RESOLUCIÓN N° 002092 (24 SEP. 2024)

“Por la cual se resuelven unos recursos de reposición interpuestos en contra de la Resolución 1351 del 5 de julio de 2024 y se toman otras determinaciones”

Por medio de la Resolución 1351 del 5 de julio de 2024, esta Autoridad Nacional autorizó la modificación de la Licencia Ambiental otorgada mediante Resolución 1326 del 05 de agosto de 2020 (modificación 1 de la Licencia Ambiental del proyecto UPME 01 de 2013 (Soacha – Tequendama).

Figura 1 Ubicación de la plaza de tendido 2 sobre la unidad de cobertura de otros cultivos transitorios

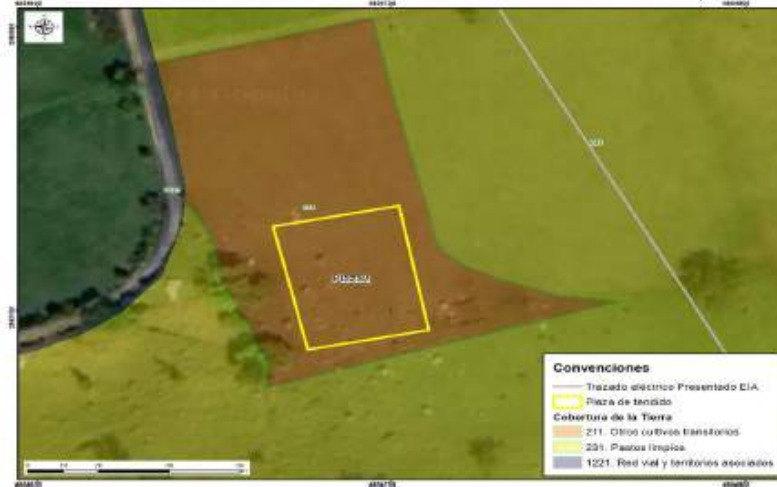
Conforme lo establecido en la zonificación del DMI, adoptada en la Resolución 1596 del 2 de junio de 2006, la plaza de tendido 2 se ubica dentro en una zona de producción y subzona agroforestal sostenible y una zona de protección absoluta. No obstante, tal y como se referenció en el complemento al EIA, dicha área se encuentra dentro de una cobertura de cultivos transitorios (Ver Figura 1 y Fotografía 1), razón por la cual, no es necesario realizar mantenimiento tipo rocería o aprovechamiento forestal. Al no realizarse estas intervenciones no se afectarán los valores de conservación de estas zonas establecidos en la zonificación del área protegida, según se observan en las siguientes imágenes:

Figura 3 Coberturas Plaza de tendido 9

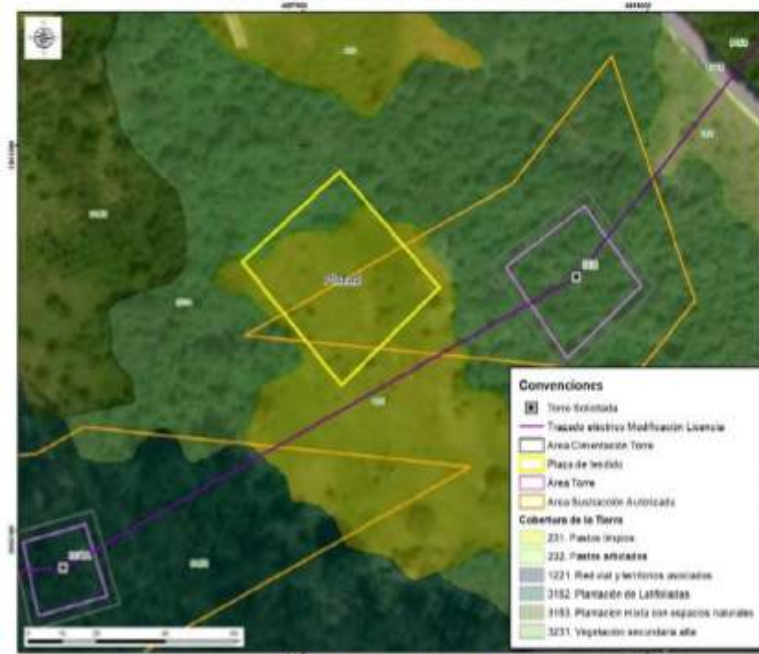
En consecuencia, el acceso Acc-307A-PT98 es necesario para acceder a la plaza con el fin de ejecutar las maniobras que hacen parte de la actividad del tendido. Con relación al argumento de ANLA de que el acceso se encuentra en un área no sustraída nos pronunciaremos más adelante en las consideraciones del acceso 307A-PT98.

En las siguientes figuras se presenta la cobertura actual de la plaza de tendido y el área donde se localiza:

Figura Cobertura Acc-306

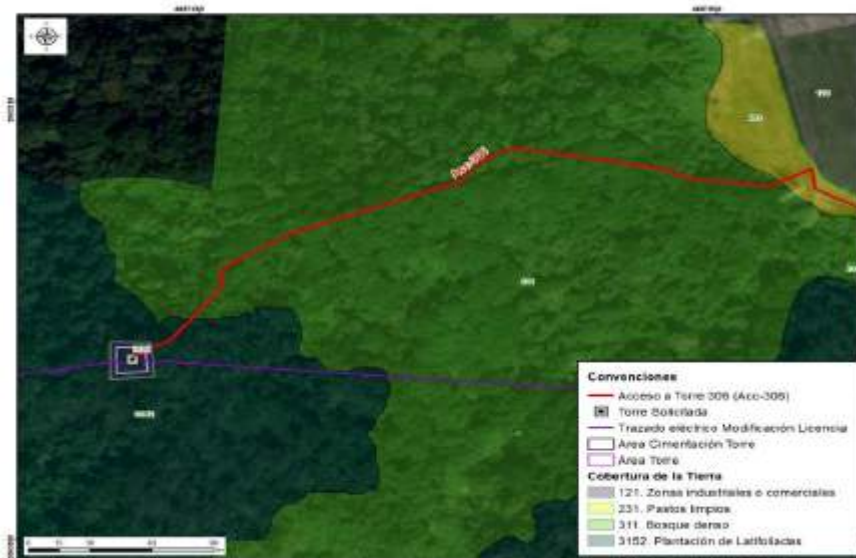
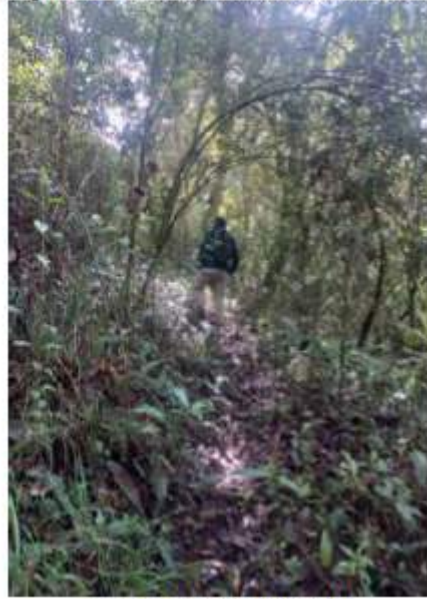
cobertura de bosque denso y de plantación latifoliadas que permite llegar al sitio de torre 306, tal y como se observa en las siguientes figuras.

Cabe aclarar, que para los accesos que no son carreteables como senderos, caminos y zonas de pastos dentro de los predios, se realizará el acceso de forma peatonal y se utilizarán semovientes, en caso de ser necesario, para el transporte de material y equipos, acorde con lo mencionado en la página 14 del capítulo 3. Descripción del proyecto del complemento de EIA.

Respecto a lo señalado por ANLA frente a la discrepancia entre lo mencionado en el capítulo 3 del complemento del EIA y lo presentado en el MAG sobre la rocería planteada, se aclara que no se realizarán actividades de mantenimiento tipo rocería, teniendo en cuenta las características mencionadas anteriormente y, por lo tanto, parte del acceso no se incluyó en la capa “área proyecto” del MAG y, por lo tanto, parte del acceso no se incluyó en la capa “área proyecto” del MAG. Por lo anterior, se aclara que la diferencia advertida por la autoridad obedece a un error involuntario con lo presentado en el MAG.

Figura 12 Ingreso Acc-307 a torre 307

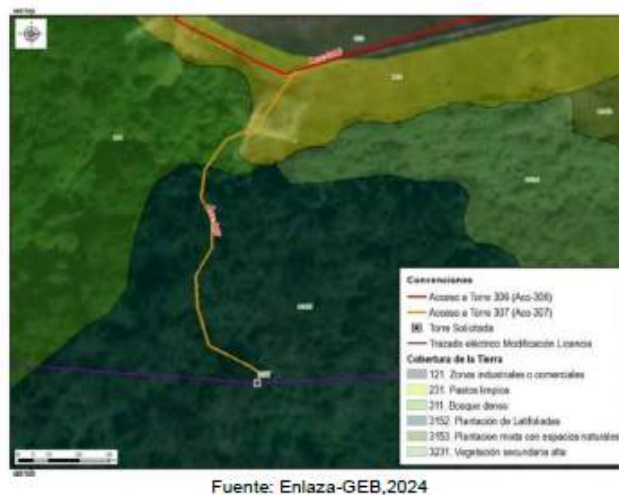
Para llegar al ingreso al acceso acc-307 se inicia en el carreteable privado de la subestación acc-306 por aproximadamente 110 m, el cual se ubica sobre una cobertura de zonas industriales o comerciales. Posteriormente, se continua sobre un camino con cobertura de pastos limpios, bordeando el cerramiento de la subestación por aproximadamente 300 m km hasta llegar al ingreso del acceso acc-307 correspondiente al sendero existente de cobertura de bosque denso y de plantación latifoliadas por aproximadamente 130.49 m hasta llegar al sitio de la torre 307, como se observa en las figuras 1

Respecto a la discrepancia entre lo mencionado en el capítulo 3 del complemento del EIA y lo presentado en el MAG sobre la rocería planteada, se aclara que no se realizarán actividades de mantenimiento tipo rocería, teniendo en cuenta las características mencionadas anteriormente, por lo tanto, la diferencia obedeció a un error involuntario.

Figura 18 Cobertura Acc-307^a

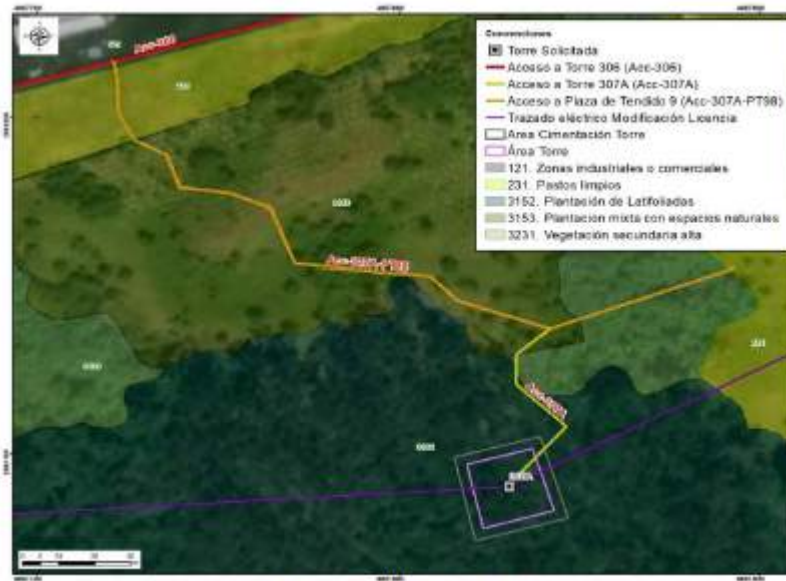
Para llegar al ingreso del acceso ACC-307A se inicia en el carreteable privado de la subestación ACC-306 por aproximadamente 110 m, el cual se ubica sobre una cobertura de zonas industriales o comerciales. Posteriormente, se continúa sobre el camino con cobertura de pastos limpios bordeando el cerramiento de la subestación por aproximadamente a 140 m. En este punto se toma el camino/sendero existente Acc-307A-PT98 ubicado en cobertura de plantación mixta con espacios naturales, el cual se recorre por 170 metros aproximadamente hasta el ingreso del camino/sendero existente Acc-307A ubicado en cobertura mixta con espacios naturales y plantación de latifoliadas hasta llegar al sitio de la torre 307A, como se observa en las siguientes figuras. Las condiciones del acceso, tanto para el carreteable como para el camino/ sendero, no requieren adecuaciones como actividades de mantenimiento tipo rocería, toda vez que los árboles en el trayecto final son altos, y no se observan arbustos que obstruyan el ingreso para el paso del personal y materiales, como se observa en la Fotografía 11:

Respecto a lo señalado por ANLA frente a la discrepancia entre lo mencionado en el capítulo 3 del complemento del EIA y lo presentado en el MAG sobre la rocería planteada, se aclara que no se realizarán actividades de mantenimiento tipo rocería, teniendo en

Figura 26 Coberturas Acc-310

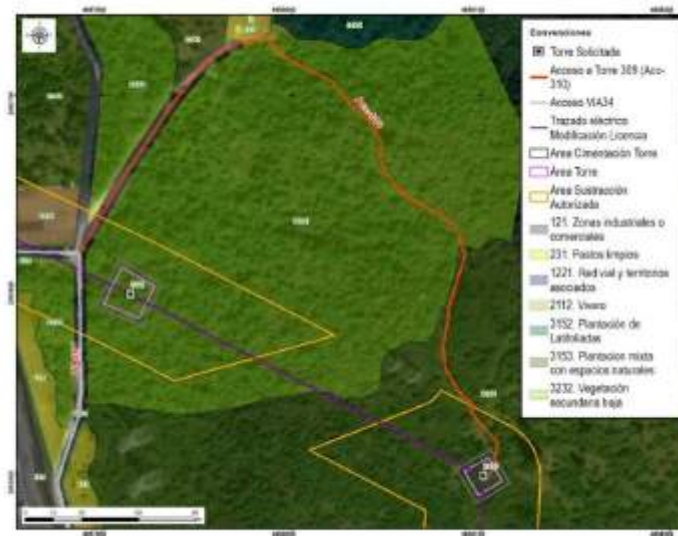
De acuerdo con las condiciones del acceso, es relevante aclarar a la autoridad que este no requiere solicitud de permiso de aprovechamiento forestal. Al respecto, se considera técnicamente que el acceso sendero está intervenido del Bosque Renace, aspecto que no hace necesario realizar mantenimientos tipo rocería como tampoco aprovechamiento forestal para este tramo. Sin embargo, los últimos 40 metros del acceso proyectado para llegar al sitio de torre se encuentra en cobertura de plantación mixta con espacios naturales en los cuales se requiere actividades de rocería para el ingreso de materiales y equipos para la construcción de la torre, como se mencionó en la tabla 3-8 Descripción de accesos a sitios de torre del complemento del EIA.

Figura 31 Acc-311 en la zonificación y sub-zonificación del DMI

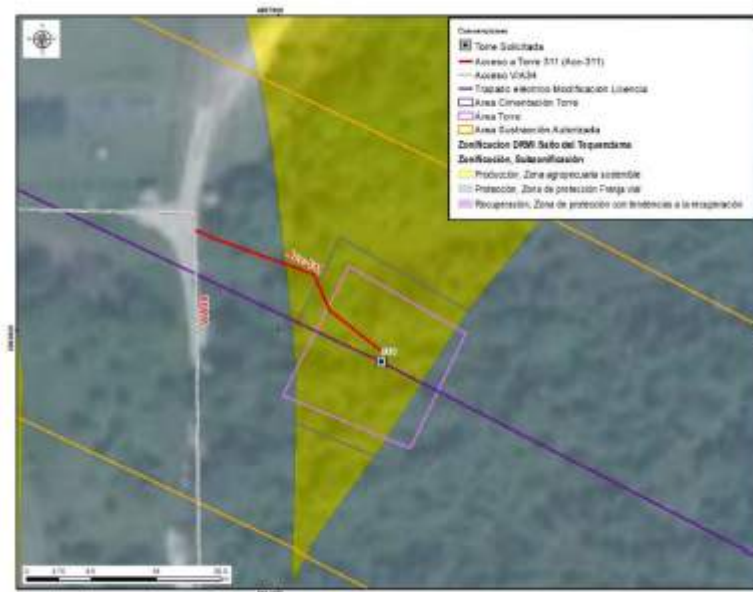
Respecto a lo mencionado por ANLA en sus argumentos en cuanto a la discrepancia entre lo evidenciado en la visita de evaluación y lo presentado en el MAG sobre la rocería planteada, se aclara que se realizarán actividades de mantenimiento tipo rocería, teniendo en cuenta las características mencionadas anteriormente y, por lo tanto, se considera que se presenta consistencia con lo reportado en el MAG. Al respecto, es pertinente aclarar que

Figura 34 Acc-312 en la zonificación y sub-zonificación del DMI

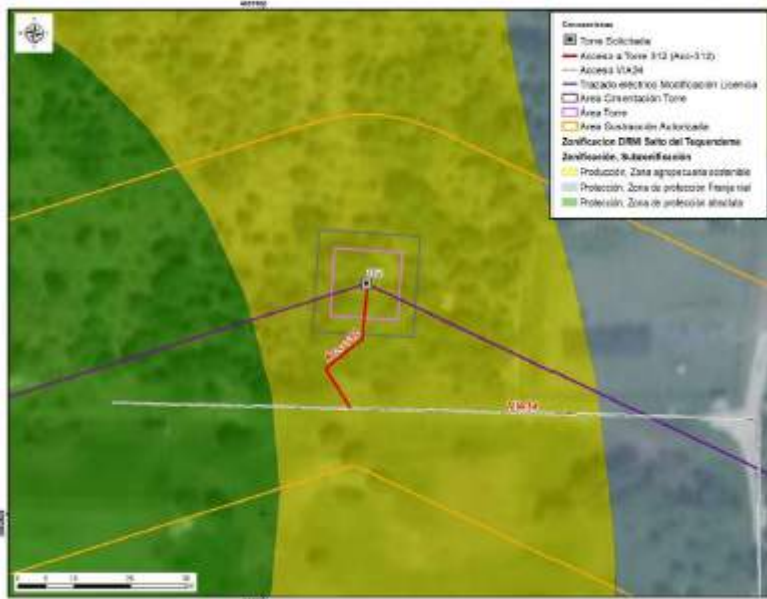
El camino/sendero ACC-312 se encuentra sobre cobertura de plantación mixta con espacios naturales, en el cual no es necesario tramitar el permiso de aprovechamiento forestal. Por el tipo de cobertura, tampoco se requieren actividades de mantenimiento tipo rocería, pues las características de la vegetación del acceso y el ingreso de los materiales y equipos para la construcción y montaje de la torre 312 se realizará de manera peatonal, como se menciona en la tabla 3-8 Descripción de accesos a sitios de torre del capítulo 3. Descripción del proyecto del complemento del EIA. Asimismo, la longitud es de aproximadamente 26.50m hasta el sitio de torre, razón por la cual, no se justifica un

Respecto a lo señalado por ANLA frente a la discrepancia entre lo mencionado en el capítulo 3 del complemento del EIA sobre la rocería planteada y lo presentado en el MAG, se aclara que por las características del terreno mencionadas anteriormente no se realizarán actividades de mantenimiento tipo rocería. Por lo tanto, la diferencia advertida por la autoridad obedece a un error involuntario consignado en el MAG.

Figura 1 Área de influencia total para el proyecto

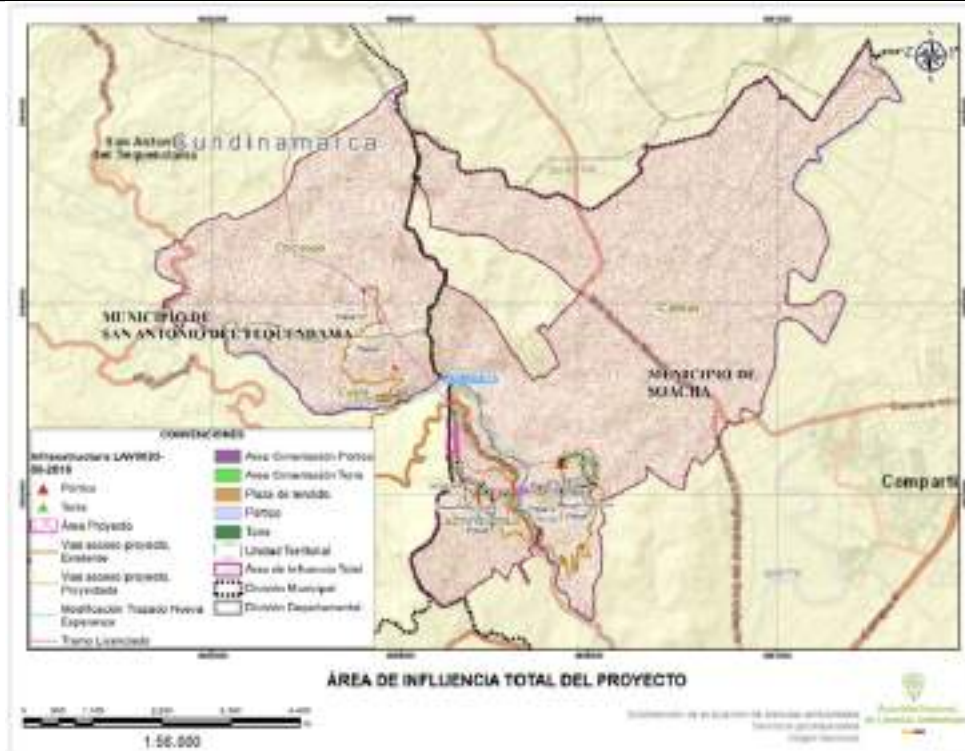
Frente a lo expuesto el Equipo Evaluador Ambiental de la ANLA, realizó la verificación de la información considerada en el concepto técnico 4703 del 05 de julio de 2024 que sirvió de sustento para emitir la Resolución 1351 del 5 de julio de 2024, en el cual señala que el área de influencia total del proyecto incorpora las Veredas San Francisco y Canoas en jurisdicción del municipio de Soacha; y veredas Cúcio y Chicaque en el municipio de San Antonio del Tequendama, como se presenta en la siguiente figura:
